De: Luz Yazmin Viramontes Fabela <yazmin@camina.mx>
Enviado el: jueves, 22 de agosto de 2019 03:52 p. m.
Para: Contacto CONAMER; elizondo@imt.mx
Asunto: Comentarios al PROY-NOM-034-SCT2-2018 - CAMINA
Datos adjuntos: CAMINA comentarios a PROY-NOM-034-SCT2-2018.pdf

Ciudad de México a 22 de agosto de 2019.

Comentarios al PROY-NOM-034-SCT2-2018, PROYECTO DE NORMA OFICIAL MEXICANA NOM-034-SCT2-2018 "SEÑALAMIENTO HORIZONTAL Y VERTICAL DE CARRETERAS Y VIALIDADES URBANAS"

Figura 3.52

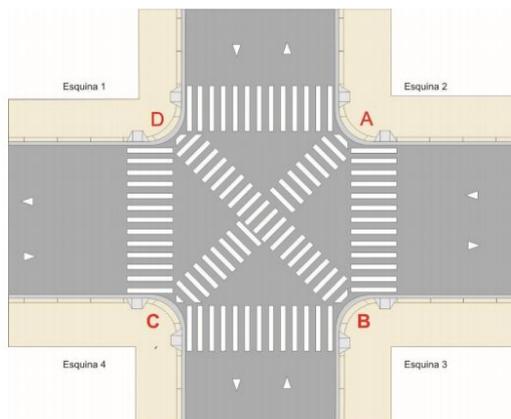
3. Incluir el cruce en diagonal

Los cruces peatonales en diagonal se diseñan en intersecciones con altas demanda peatonal, en conjunto con una fase semafórica con intervalos peatonales exclusivos para cruzar. En esta fase semafórica se detiene temporalmente todo el tránsito vehicular de todas las direcciones, permitiendo a los peatones cruzar la intersección en cualquier dirección al mismo tiempo.

Se sugiere agregar estas especificaciones para las Rayas de cruces de peatones en intersecciones con una alta demanda peatonal.

- FIGURA 4.- Marcas para delimitar un carril en contrasentido

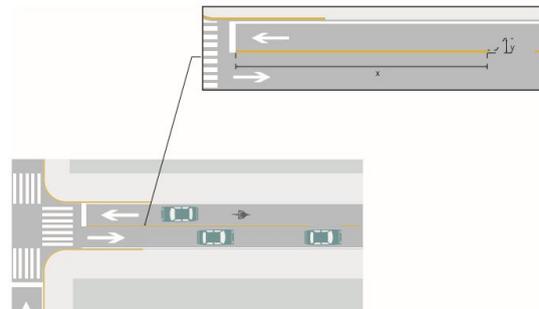
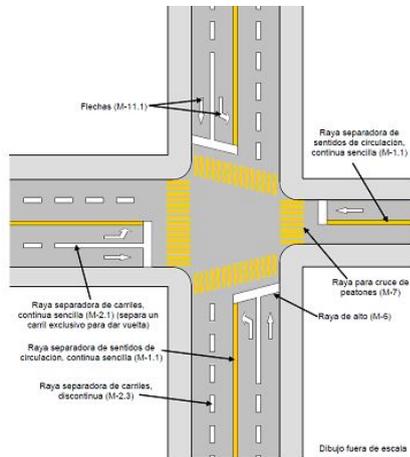
Encontramos a lo largo del documento la representación de la **“Raya para cruce de peatones (M-7)”** en color amarillo:

Cambiar a color blanco todas las figuras en las que se dibuja la “Raya para cruce de peatones (M-7)” en color amarillo como los siguientes ejemplos de figuras tomadas del Manual de Calles (SEDATU, 2018):
